《第十二师五一片区天恒基汽车城单元详细规划》003街区2个地块技术修正方案批前公示

相关说明

修改前

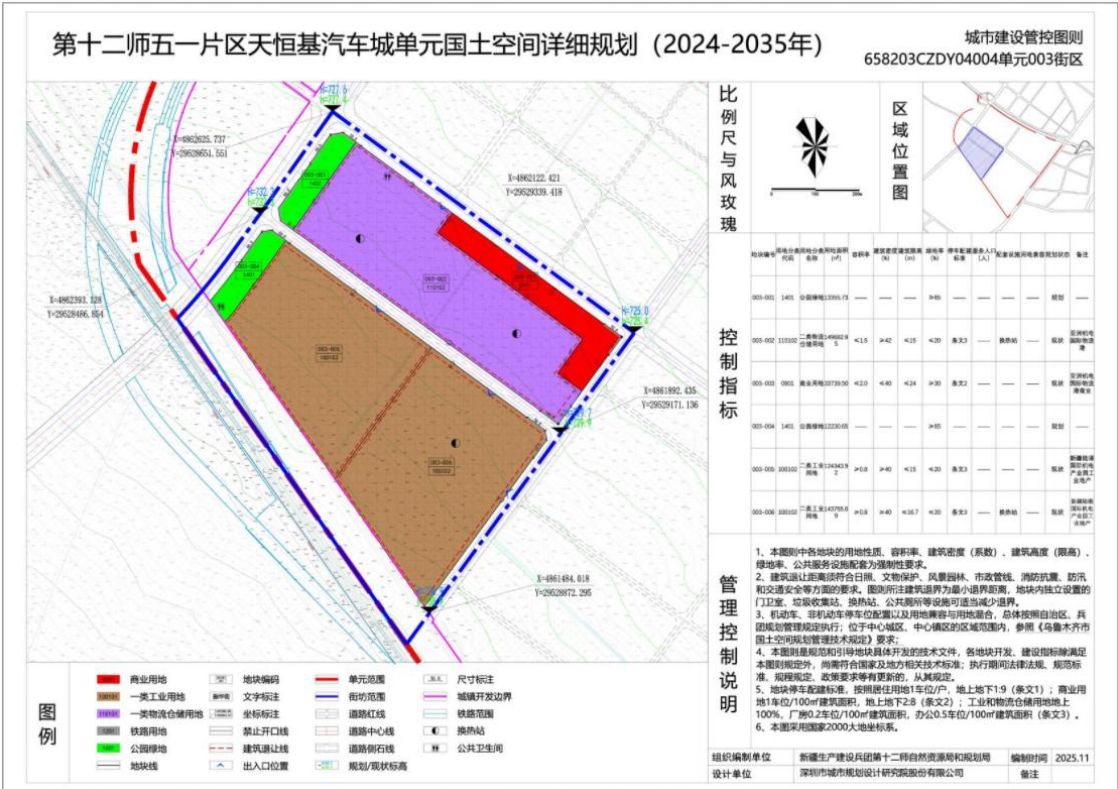
- 一、依据:《兵团国土空间详细规划管理办法(试行)》(兵自然资发〔2025〕49号)
- 二、内容:《第十二师五一片区天恒基汽车城单元国土空间详细规划(2024-2035年)》单元编码:658203CZDY04004单元003街区中,2个地块进行技术修正。技术修正内容:1.003-001地块面积减小,由13355.73㎡调整为13108.01㎡;2.新增003-010地块,用地性质为供电用地,用地面积168㎡,容积率≤1.0,建筑密度≤50%,其余地块指标和要求未作调整,严格参照执行。
- 三、公示时间:2026年9月28日-30日、2026年10月8日-15日(共10个工作日)
- 四、公示途径:新疆生产建设兵团第十二师自然资源和规划局 <https://www.12s.gov.cn/zrzy/>
- 五、意见反馈:(一)公示期间,对该技术修正草案有任何意见或建议需书面反馈,截止日期为2026年10月15日(如邮寄,以邮戳日期为准)。(二)个人反馈的,需附个人地址、身份证复印件、联系方式。(三)多人共同反馈的,需附每个反馈人的身份证复印件、地址和委托代理人的身份证复印件、地址、联系方式。(四)单位反馈的,需附单位法人代表、委托代理人的身份证复印件、地址、联系方式。(五)邮箱:btd12szgj@163.com
